# FIDEICOMISO DE INFRAESTRUCTURA METROPOLITANA DE MONTEVIDEO

## Llamado Público (IM) N° 16/2023

**COMUNICADO N° 09**  
**25/07/2023**

### **Consulta N°66**

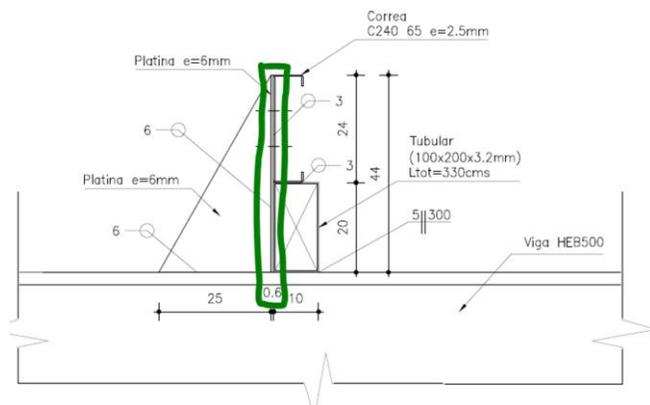
En los planos se indican tillas pero no se indican las características en los planos o en la memoria. Asumimos que son barras de diámetro 12mm, ¿esto es correcto?

Se deben considerar barras de Ø12

### **Consulta N°69**

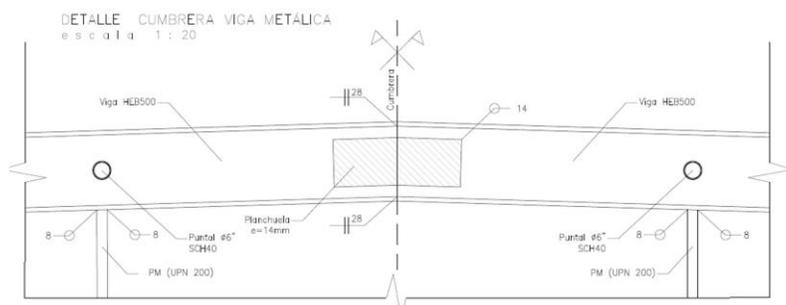
En el plano de estructura uno de los contrapisos de hormigón armado no tiene definida la armadura. Asumimos la armadura es una malla electrosoldada igual a la de los otros contrapisos, ¿esto es correcto?

Se debe considerar Contrapiso armado  $e=15$  cms, con malla electrosoldada de  $150 \times 150 \times 4,2$ mm.

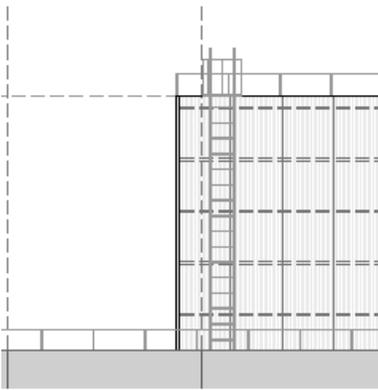
Favor confirmar el alcance de los trabajos ya contratados a la empresa que se encuentra actualmente realizando la demolición y movimientos de suelos.

- 12.1 ¿A qué cota se entregará el terreno?
- 12.2 ¿La nivelación que se está realizando incluye áreas interiores y exteriores?
- 12.3 ¿Los desniveles para las rampas y taludes estarán conformados?
- 12.4 ¿En qué sector será colocado el vallado, y cuál será su materialidad?

El terreno se entregará a nivel de piso terminado interior. Incluye áreas interiores y exteriores.

Se entregará con taludes conformados, sin incluir desniveles para rampas.

Se entregará el predio con vallado perimetral. Ver lámina VA01.
